DODATEK Č. 1 ke SMLouvĚ O DíLO

uzavřené dne 23.03.2023 na realizaci veřejné zakázky
„Dobruška, ulice Javorová – I. etapa“

DOBRUŠKA – UL. JAVOROVÁ – I. ETAPA	
Změnový list č. 301 - 01	
Vodovod – změna dimenze vodovodu z D110 na D160	
Část stavby dotčená změnou:	SO 301 - Vodovod
Projektční zpracování změny:	Návrh zhotovitele stavby
Popis změny: Z důvodu výhledové zástavby v boční ulici Javorová se objednatel rozhodl zvýšit kapacitu stávajícího vodovodního potrubí. Původní řešení bylo změna dimenze z D90 na D110. Nový návrh je dimenzi D110 (dle SOD) zvětšit na D160. Délka zůstává stejná (15,4m), pouze je nutno upravit související armatury (T-kus, šoupě, redukce) dle nové dimenze.	
Ohodnocení změny	39 995,00 Kč bez DPH
Vliv změny na termín dokončení:	bez vlivu - nemění se
Přílohy změnového listu: <ol style="list-style-type: none"> 1 Položkový rozpočet 2 Schéma s vyznačením změny 	
Za investora: Město Dobruška Miloš Votroubek, Dis. Podpis: Datum:	Za zhotovitele: KVIS Pardubice a.s. Ing. Tomáš Danda Podpis: Datum:
Za TDS: Ing. Miroslav Netík Podpis: Datum:	Za projektanta: Podpis: Datum:

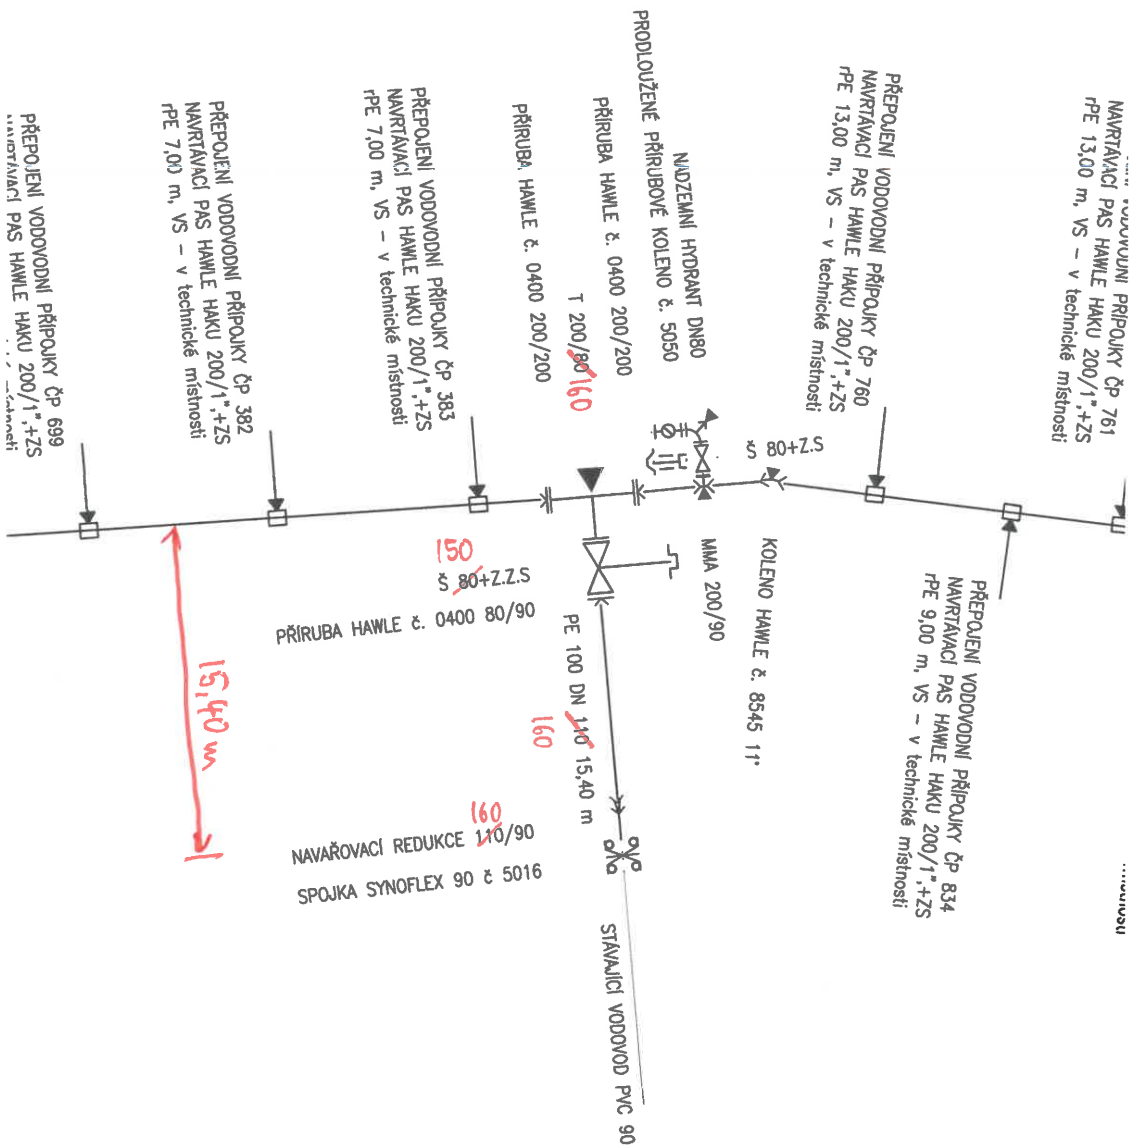
1.1 Vodovod – změna dimenze vodovodu z D110 na D160

1	K	871251141	Montáž potrubí z PE100 SDR 11 otevřený výkop svařovaných na tupo D 110 x 10,0 mm	m	-15,40	120,00	-1 848,00
2	M	28613557	potrubí dvouvrstvé PE100 RC SDR11 110x10,0 dl 12m	m	-16,00	351,90	-5 630,00
3	K	871321141	Montáž potrubí z PE100 SDR 11 otevřený výkop svařovaných na tupo D 160 x 14,6 mm	m	15,40	170,00	2 618,00
4	M	28613560	potrubí dvouvrstvé PE100 RC SDR11 160x14,6 dl 12m	m	16,00	1 240,00	19 840,00
5	K	891241112	Montáž vodovodních šoupátek otevřený výkop DN 80	kus	-1,00	1 400,00	-1 400,00
6	M	42221303	šoupátko pitná voda litina PN10/16 DN 80x180mm	kus	-1,00	3 676,60	-3 677,00
7	K	891311112	Montáž vodovodních šoupátek otevřený výkop DN 150	kus	1,00	1 940,00	1 940,00
8	M	42221306	šoupátko pitná voda litina GGG 50 PN 10/16, DN 150x210 mm	kus	1,00	15 700,00	15 700,00
9	K	899881113	T 200/100 D+M (T 200/80)	kus	-1,00	9 880,00	-9 880,00
10	K	857354122	Montáž litinových tvarovek odbočných přírubových otevřený výkop DN 200	kus	1,00	2 530,00	2 530,00

11	M	55253535	tvarovka přírubová litinová s přírubovou odbočkou,práškový epoxid tl 250µm T-kus DN 200/150	kus	1,00	17 600,00	17 600,00
12	K	877321101	Montáž elektrospojek na vodovodním potrubí z PE trub d 160	kus	1,00	456,00	456,00
13	M	28614980	elektroredukce PE 100 PN16 D 160-110mm	kus	1,00	1 720,00	1 720,00
D	998		Přesun hmot				26,00
14	K	998276101	Přesun hmot pro trubní vedení z trub z plastických hmot otevřený výkop	t	0,09	290,00	26,00

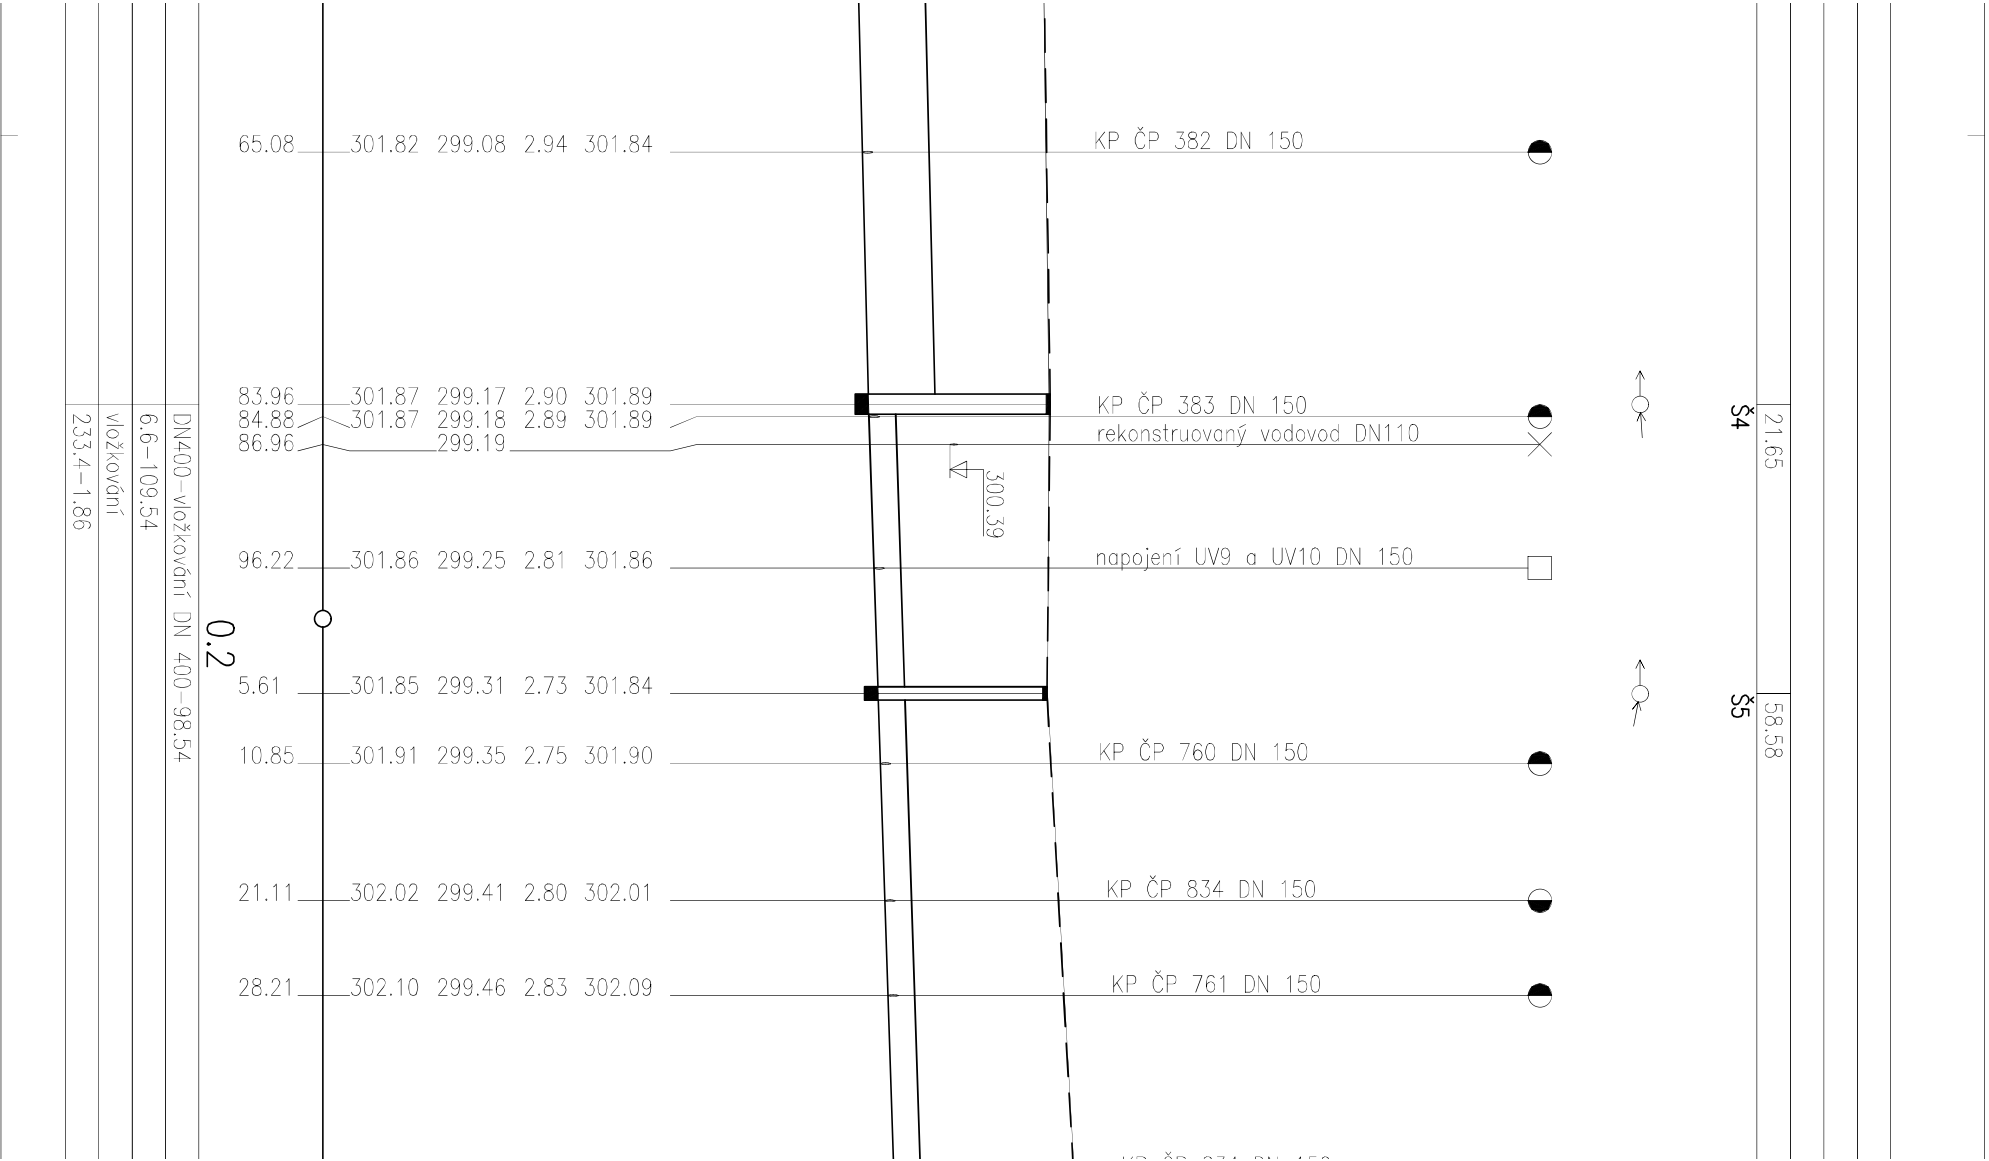
2.2 Kanalizace – úsek Š4 – Š5

DN400 – vložkování DN 400–98,54
6,6–109,54
vložkování
